PN BOHNICE - Výstavba nového pavilónu urgentního příjmu a zvýšené psychiatrické péče - SO.02

ZMĚNOVÝ LIST č.11_A

SO 02 - Novostavba - přístavba pavilonu 36

Vyjádření autorského dozoru k provedení detailu soklové části objektu

17024-DPS-D.1.1-SO 02 - 19a

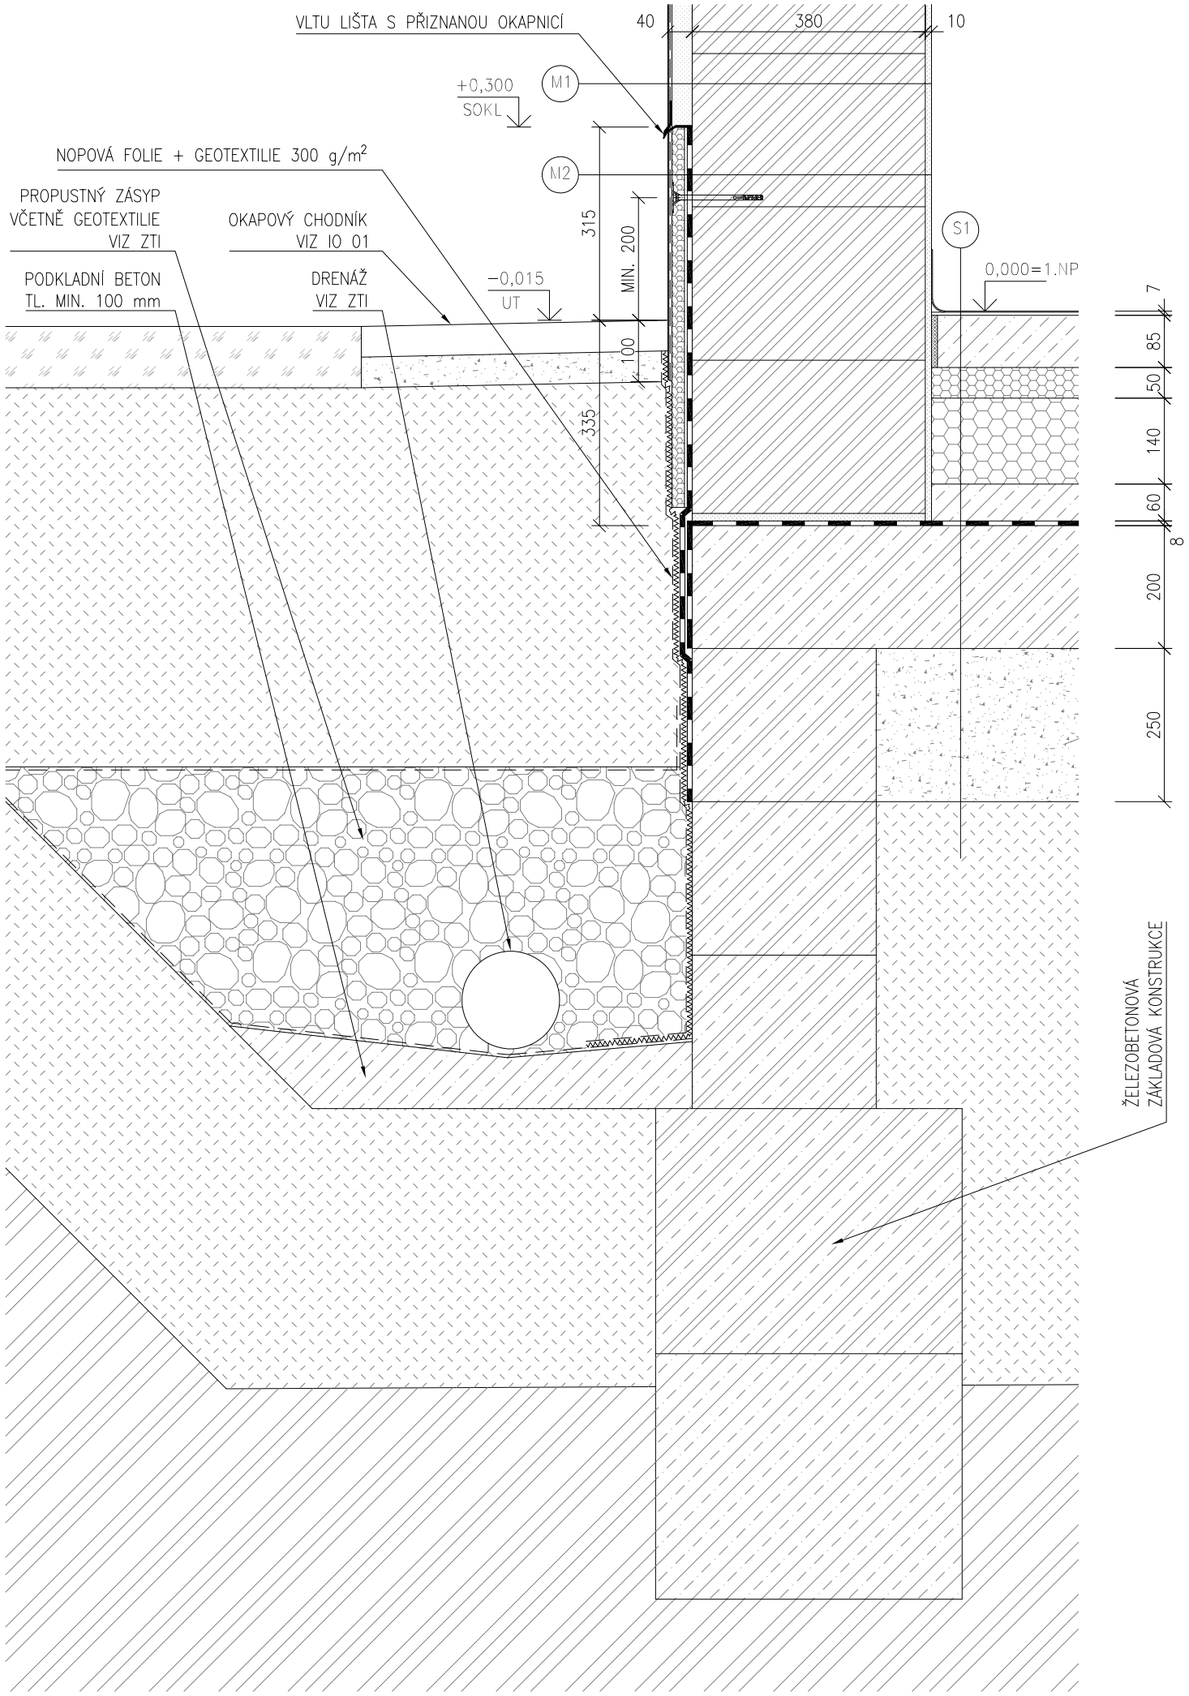
Smlouva o dílo:	ze dne 12.11.2020
Navrhovatel změny:	dodavatel **KONSIT a.s.**
Název změnového listu:	SOKL OBJEKTU
Objekt:	Pro SO.02
Důvod a popis změny:	Na výstavbě nového pavilonu urgentního příjmu a zvýšené psychiatrické péče SO 02 došlo vlivem chybně vyprojektované dokumentace ke změně založení. V návaznosti na změnový list 7a, založení objektu, kdy došlo k prohloubení základové spáry základových pasu, bude nutné upravit i výšku svislé hydroizolace základového zdiva. Jako další bod tohoto změnového listu, je projekčně nesprávně řešený detail soklového zdiva v návaznosti na výšku upraveného terénu, kdy reálně hrozilo, že odstřikující dešťová voda bude degradovat termoizolační omítku, která byla původně navržena až do úrovně upraveného terénu. Generální dodavatel upozornil na nevhodně řešený detail. Následně provedl generální projektant úpravu toho detailu. Nový detail provedení soklu v návaznosti na upravený terén je předmětem tohoto změnového listu.

Detail soklové části objektu byl ve finální verzi vyřešen za použití tepelně izolační omítky, která bude ukončena cca 300 mm nad úrovní upraveného terénu a bude ukončena systémovou plastovou okapničkou. 300 mm nad terén pak na soklovou část bude vytažena hydroizolace v podobě jedné vrstvy asfaltového pásu, na ten bude pomocí lepidla a kotev připevněn polystyren XPS tl. 20 mm jako vyrovnávací vrstva na kterou bude provedena marmolitová omítka.
Detail je zpracovaný v rámci dílenské dokumentace pro stavbu viz příloha č. 1

Technické řešení změny:	• Provedení soklu dle nově navržených detailů od KANIA
Dokumentace:	1. 17024-DPS-D-1-1-SO02-19a Detail soklu obvodového zdiva - varianta s okapničkou 2. 17024-DPS-D-1-1-SO02-19b Detail soklu obvodového zdiva v místě příjezdové rampy 3. 17024-DPS-D-1-1-SO02-19c Detail prahu vstupních dveří
Přílohy ZL:	Položkový rozpočet — Příloha číslo 1 Detail soklu obvodového zdiva - varianta s okapničkou — Příloha číslo 2 Detail soklu obvodového zdiva v místě příjezdové rampy — Příloha číslo 3 Detail prahu vstupních dveří — Příloha číslo 4
Dopad do smluvní ceny - MÉNĚPRÁCE (bez DPH):	**-154.107,29Kč bez DPH**
Dopad do smluvních termínů:	Vliv změny na harmonogram: ~~ANO~~ / NE Dopad do konečného termínu: ~~ANO~~ / NE
Zdůvodnění dopadu do termínu:	
Vyjádření zhotovitele:	**souhlasí / nesouhlasí** dne: 1.7.2021 — jméno: Pavel Pohořalý
Vyjádření projektanta:	**souhlasí / ~~nesouhlasí~~** dne: 1.7.2021 — jméno: Ing. Ondřej Fabián

17024-DPS-D.1.1-SO 02 - 19b

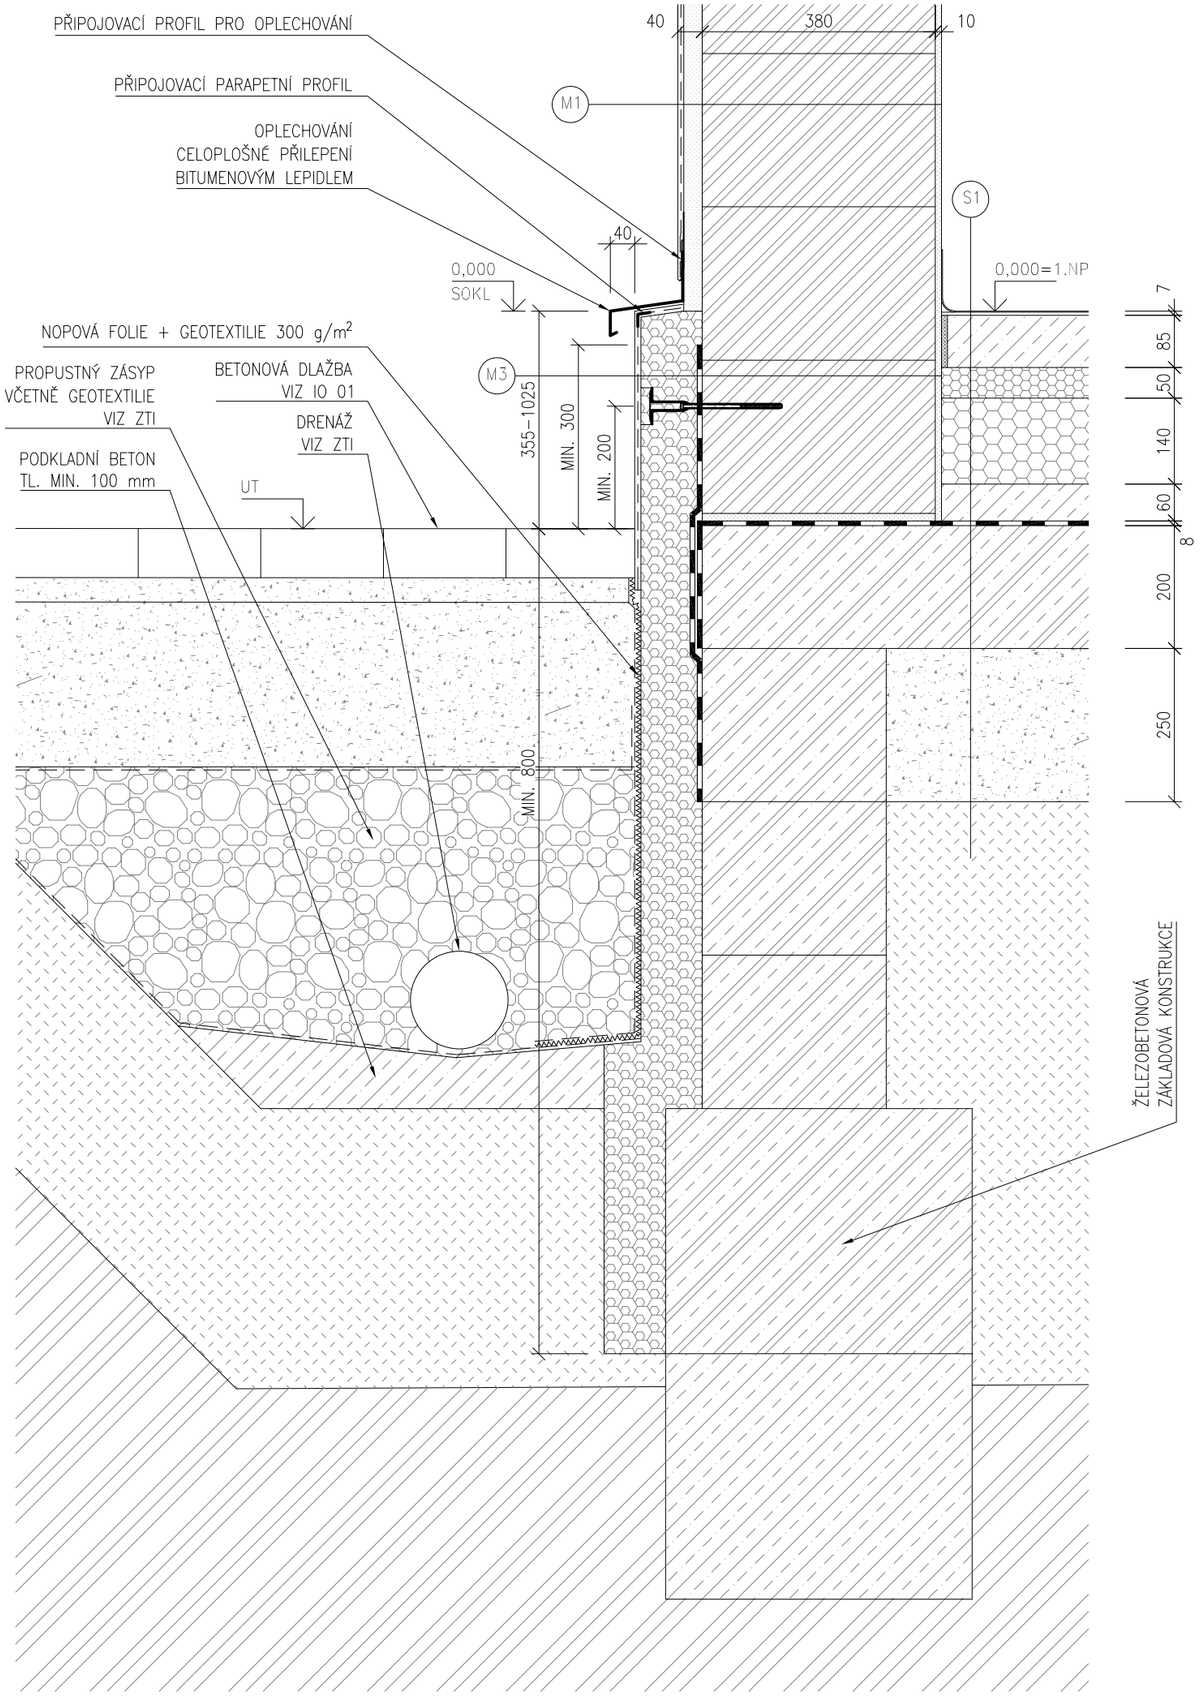
Příloha č. 1: Detail s okapničkou v běžném zdivu
Příloha č. 2: Detail v místě vjezdové rampy
Příloha č. 3: Detail v místě vstupních dveří
